志賀原子力発電所2号炉 敷地の地質・地質構造について

敷地内断層の活動性評価
(コメント回答)

2022年4月20日
北陸電力株式会社

【鈹物脈法 敷地内断層と福浦断層との比較結果】

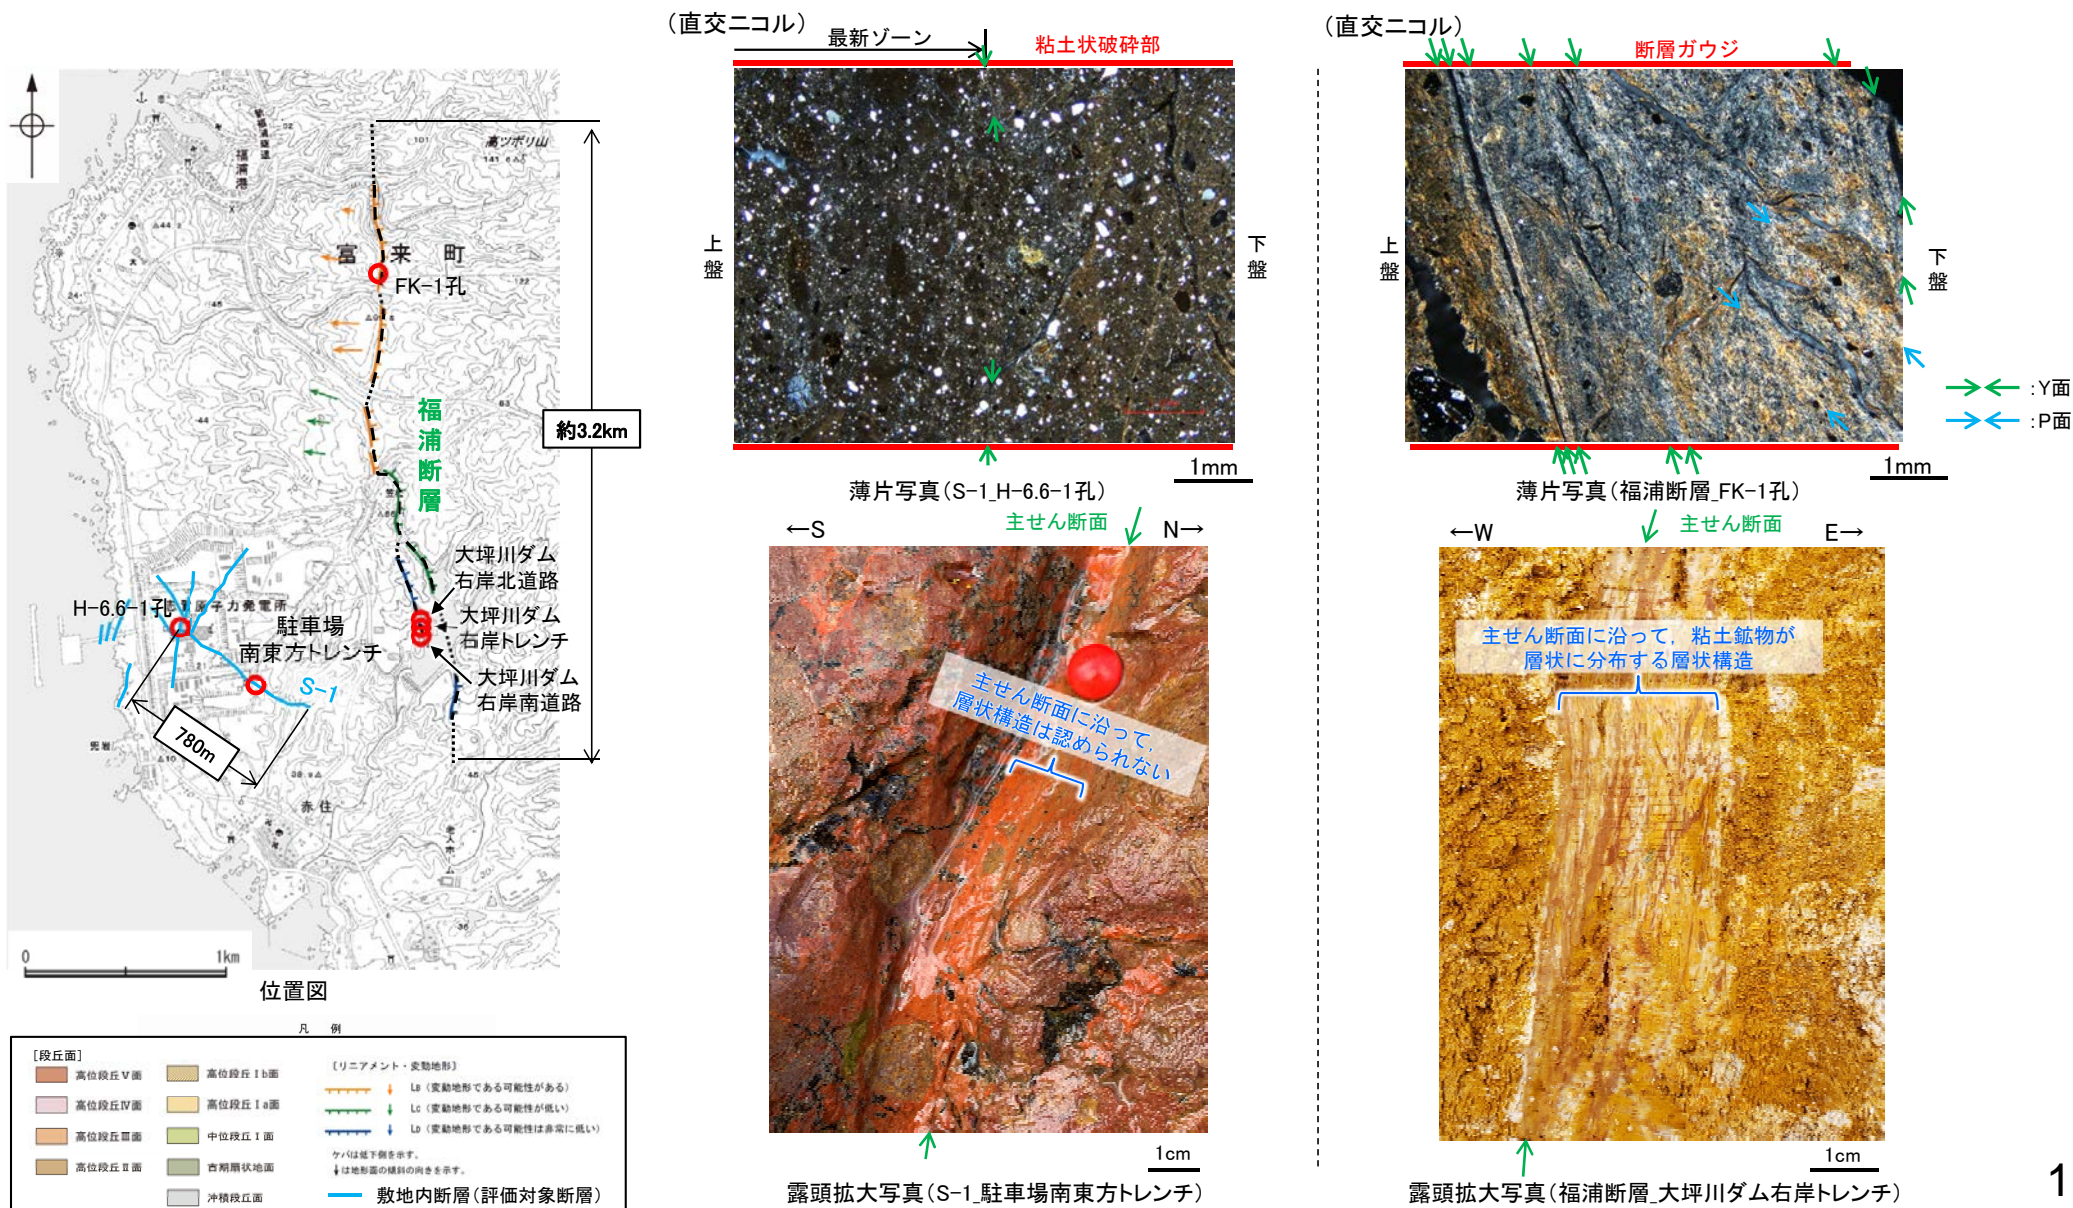
124	敷地内断層との比較に用いている福浦断層の薄片観察結果については、含まれる変質鉱物の種類の分析結果も含めて、より詳細に説明すること。また、断層中に認められる積層構造について、薄片観察に加え、露頭での観察結果についても詳細に記載すること。	<ul style="list-style-type: none"> ・露頭調査の結果、敷地内断層では第四系に変位・変形を与えていないのに対し、活断層では第四系に変位・変形を与えている。 ・露頭調査及び薄片観察の結果、敷地内断層の破碎部では、活断層のような明瞭な複合面構造や層状構造は認められず、Y面は連続性に乏しく不明瞭である。 ・薄片観察の結果、敷地内断層はY面(最新面)を横断して分布する粘土鉱物(I/S混合層)変位・変形を与えていないのに対し、福浦断層は粘土鉱物(I/S混合層)に変位・変形を与えている。

○敷地内断層と福浦断層との薄片観察結果を比較した結果、敷地内断層はY面(最新面)を横断して分布する粘土鈹物(I/S混合層)に変位・変形を与えていないのに対し、福浦断層は断層ガウジ中の粘土鈹物(I/S混合層)に変位・変形を与えている。

○また、薄片観察に加え、露頭においても詳細に観察を行った結果、敷地内断層では層状構造は認められないのに対し、福浦断層では層状構造が確認され、繰り返し活動した構造が認められる。

○以上より、敷地内断層の破碎部は層状構造が認められない等、活断層と異なる破碎部性状を有しており、敷地内断層の最新活動はI/S混合層(少なくとも後期更新世以降に生成したものではない)の生成以前と評価したことで整合的である。

【白色脈と第四系との関係】

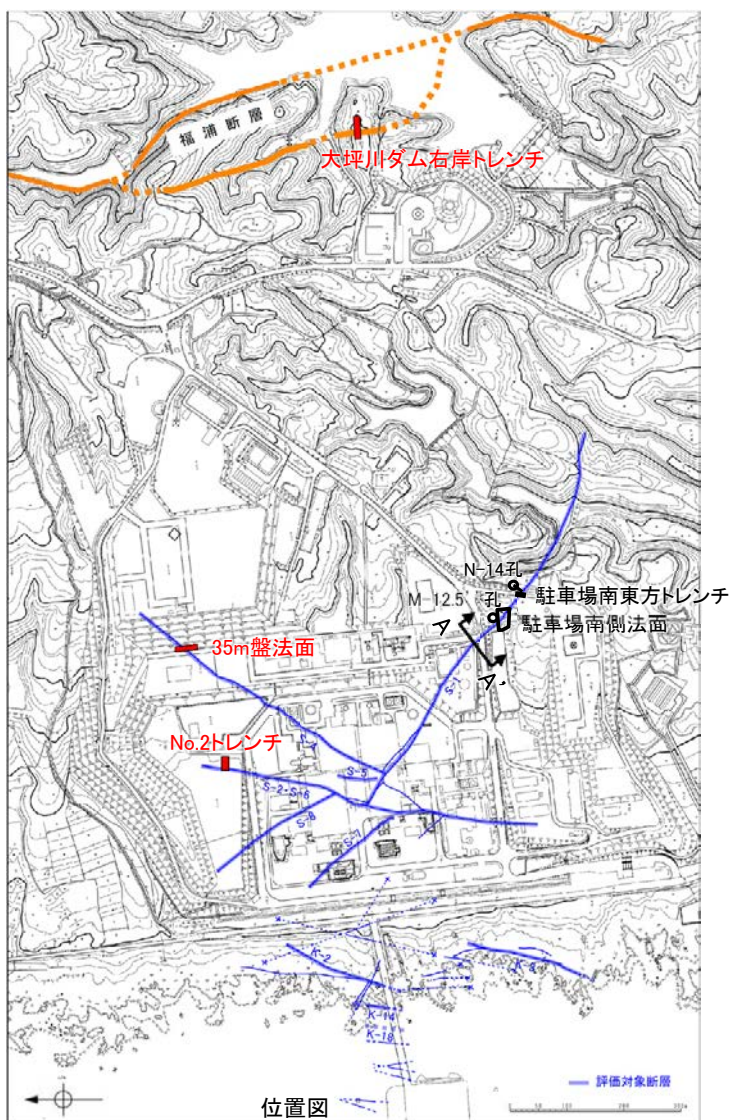
区分	No.	コメント			回答	備考
		開催回	日付	内容		
変質鉱物の年代評価	110	第935回	2021.1.15	敷地の変質鉱物と第四系との関係について、安山岩中の割れ目に認められる白色脈とその直上の堆積物の関係をより詳細に説明すること。	今回説明	No.116と合わせて回答
変質鉱物の年代評価	111	第935回	2021.1.15	敷地の変質鉱物が地下深部で生成後に隆起したとする評価に関して、能登半島周辺の地質構造に関する既往知見との関係を整理すること。	今回説明	
変質鉱物の年代評価	112	第935回	2021.1.15	敷地の安山岩の変質時期の説明において、生成環境の検討を行っているが、敷地周辺に分布するほぼ同時期(新第三紀)の堆積岩の変質状況についても確認すること。	今回説明	
鉱物脈法(薄片観察)	113	第935回	2021.1.15	薄片観察における最新面の認定及び砕屑岩脈の分布形状の評価について、観察範囲の拡大等により、観察結果をより詳細に記載し、説明性を高めること。	今回説明	No.123と合わせて回答
鉱物脈法(薄片観察)	114	第935回	2021.1.15	敷地内断層と、周辺の活断層である福浦断層の破碎部の性状の比較について、福浦断層の露頭観察結果、薄片のサンプリング位置等を示したうえで、福浦断層との違いについてより詳細な説明を加えること。	今回説明	No.124と合わせて回答
鉱物脈法(K-3)	115	第935回	2021.1.15	K-3のM-2.2孔の薄片観察結果について、最新面の認定に関するデータの拡充を行い、根拠の充実に図ること。	今回説明	
変質鉱物の年代評価	116	現地調査	2021.11.18, 19	六水累層中に認められる白色脈と第四系の関係について、露頭での再観察等、より詳細なデータを示すこと。	今回説明	No.110と合わせて回答
上載地層法(S-2・S-6)	117	現地調査	2021.11.18, 19	No.2トレンチでは、断層活動の影響により地層が山側に傾斜している可能性も考えられるため、上載地層の傾斜方向や礫の長軸の傾斜方向の説明にあたっては、S-2・S-6との位置関係も考慮した分析を行うこと。	今回説明

- No.2トレンチ、35m盤法面及び大坪川ダム右岸トレンチを観察した結果、穴水累層中の割れ目に認められる白色脈は穴水累層の上面で削剥され、上位の第四系に覆われており、第四系には認められないことを複数箇所を確認した。この白色脈には、主に風化変質鉱物であるハロイサイトが認められた。
- 駐車場南側法面～駐車場南東方トレンチでは、ボーリング孔(M-12.5"孔、N-14孔)では変質鉱物であるI/S混合層が認められ、駐車場南側法面下部ではI/S混合層とハロイサイトが共存し、地表付近ではI/S混合層は認められず主に風化変質鉱物であるハロイサイトが認められた。このことから、地表付近の風化変質鉱物であるハロイサイトは、段丘面形成以降の風化により、I/S混合層が検出されなくなったものと判断した。

- 穴水累層中に認められる白色脈は、第四系との切り合い関係から、第四系よりも古い時期に形成されたと判断した。この白色脈は、地表付近では風化変質が進んでいるものの、風化変質前はI/S混合層であった可能性がある。
- このことは、敷地で確認される変質鉱物(I/S混合層等)は少なくとも後期更新世以降に生成したものではないとの評価(P.58)と整合的である。

【S-4 上載地層法 35m盤トレンチ追加掘削結果】

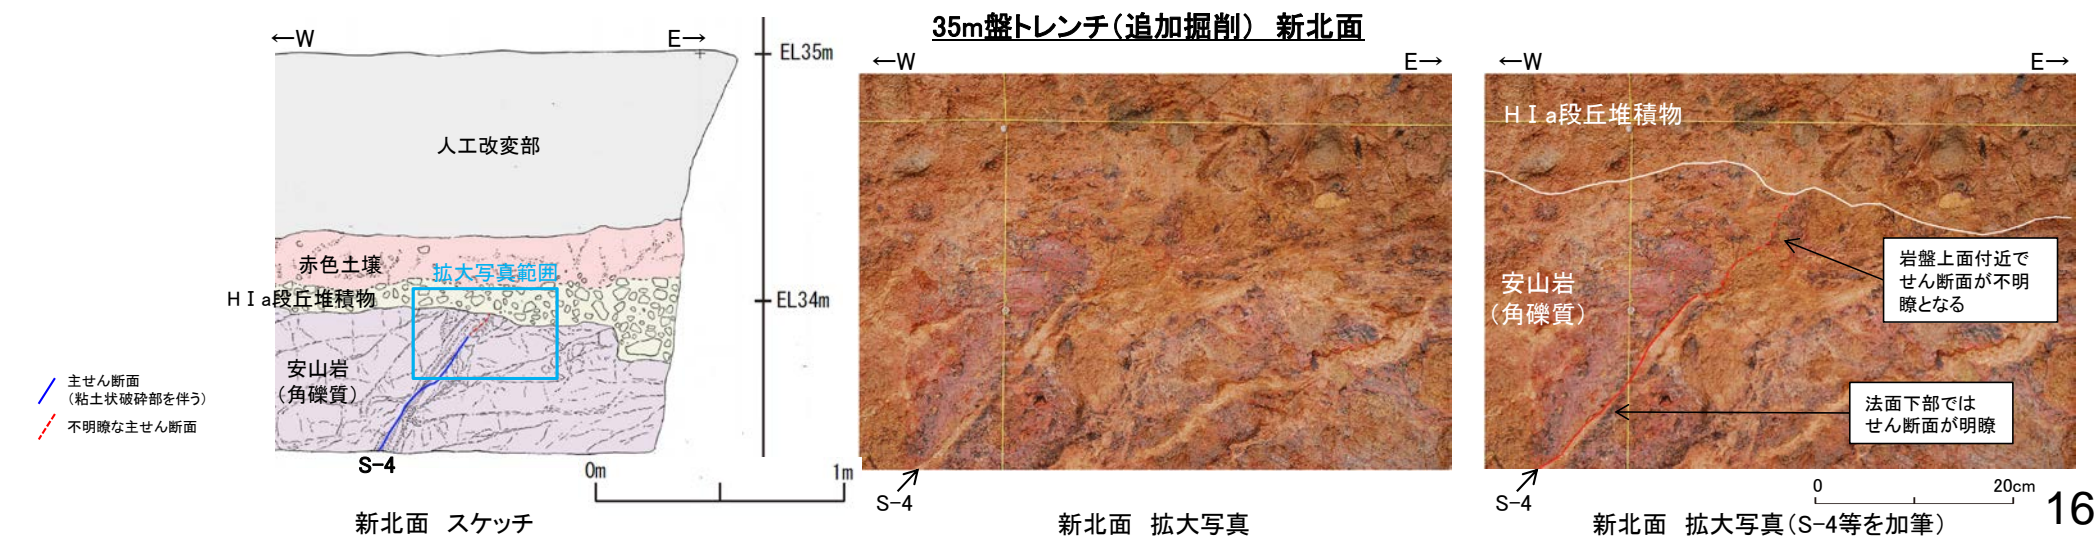
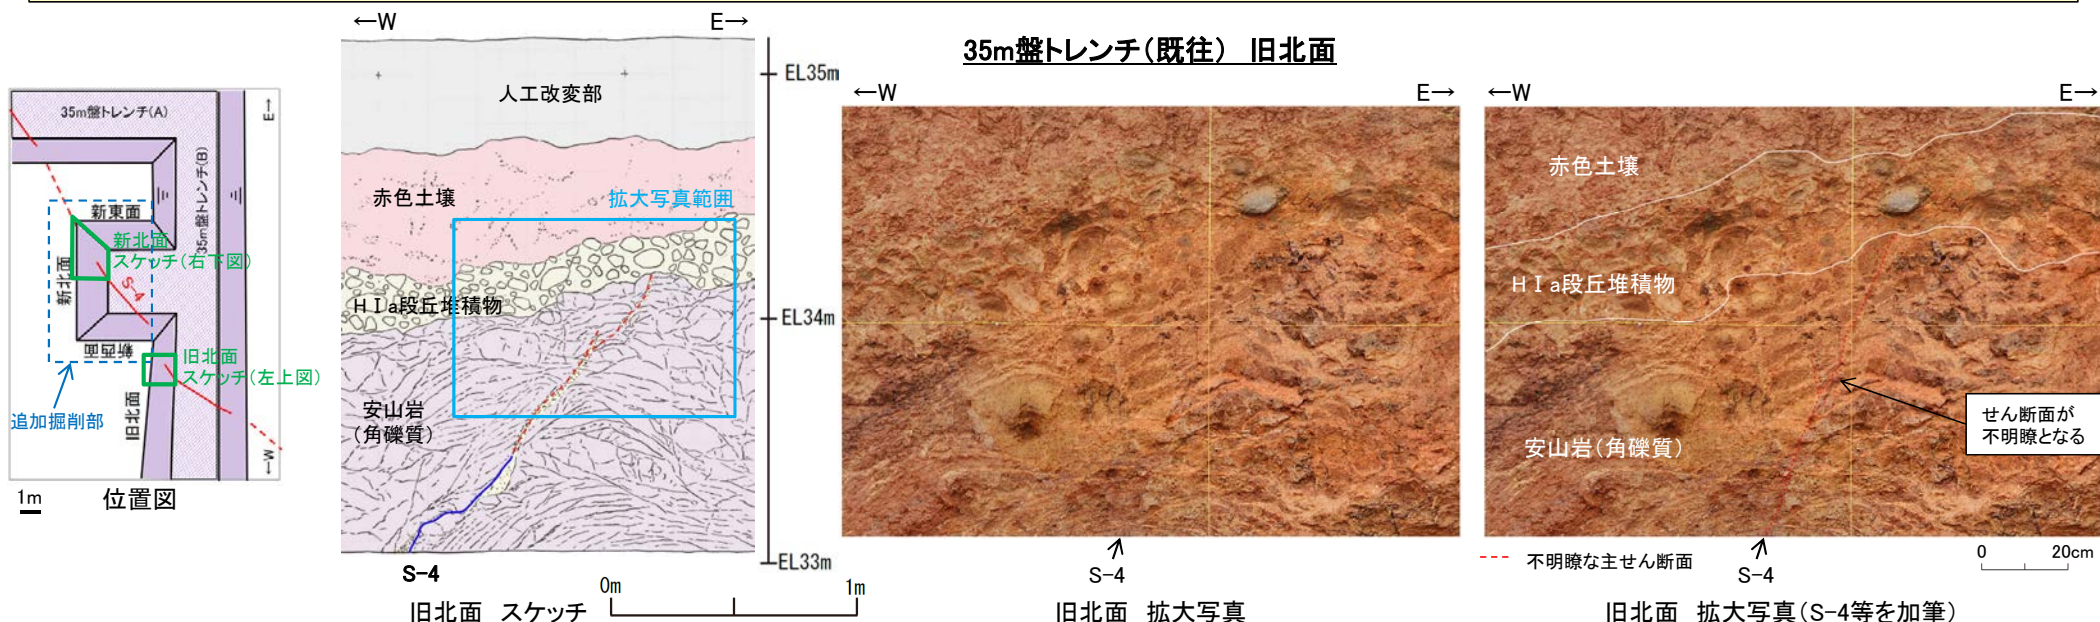
上載地層法(S-4)	118	現地調査	2021.11.18, 19	35m盤トレンチについて、当該地点で上載地層を用いた手法により活動性を評価するのであれば、断層位置が判別できる露頭を改めて示した上で、説明すること。また、岩盤と上載地層との境界部についても、認定根拠を具体的に示すこと。	今回説明	
上載地層法(S-4)	119	現地調査	2021.11.18, 19	35m盤法面の施工時の記録等があれば提示すること。	今回説明	
海岸部	120	現地調査	2021.11.18, 19	K-2とK-5の会合部のスケッチと写真及び現状が異なっているように見えるため、スケッチの作成時期やスケッチへの投影の方法が分かるように示すこと。	今回説明	
鉱物脈法(露頭・ボーリングコア)	121	現地調査	2021.11.18, 19	変質鉱物脈と断層との関係については、薄片観察に加え、露頭やボーリングコアでの目視レベルでも詳細な観察を行い、整理して説明すること。	今回説明	
ボーリングコア	122	現地調査	2021.11.18, 19	ボーリングコアで柱状図に記載していない軟質部や条線が認められる箇所について、連続する断層かどうか確認すること。 ・H-6.5' 孔の深度61.5m ・G'-1.5-30孔の深度36.6m ・H-6.5' 孔の深度76.7m	今回説明	
鉱物脈法(薄片観察)	123	現地調査	2021.11.18, 19	断層の最新面が不明瞭になっているものもあり、鉱物脈が明瞭に横断しているように見えない箇所があるため、鉱物脈が最新面を横断するとの状況について、改めて追加観察を行うこと。 ・S-1(H-6.7' 孔)の面2 ・S-4(E-8.50'' 孔)の面2 ・S-5(R-8.1-1-3孔)の面1 ・S-7(H-5.7' 孔)の面2 ・K-3(M-2.2孔)の面1	今回説明	No.113と合わせて回答
鉱物脈法(薄片観察)	124	現地調査	2021.11.18, 19	敷地内断層との比較に用いている福浦断層の薄片観察結果については、含まれる変質鉱物の種類の分析結果も含めて、より詳細に説明すること。また、断層中に認められる積層構造について、薄片観察に加え、露頭での観察結果についても詳細に記載すること。	今回説明	No.114と合わせて回答

○旧北面では岩盤のタマネギ状風化の影響によりせん断面が不明瞭となっていたことから、追加掘削を実施した結果、新北面では岩盤の風化の影響が小さくなり、法面下部ではせん断面が明瞭に確認できるようになった。

○ただし、S-4の上方に分布するH I a段丘堆積物に変位・変形は認められないものの、S-4は岩盤上面付近で不明瞭となる。

○追加掘削を実施した結果、上載地層に変位・変形は認められないものの、断層が岩盤上面付近で不明瞭となる。

○よって、S-4の活動性については、建設時の調査であるS-4トレンチ、鉦物脈法による評価とあわせて、総合的に評価を行う。
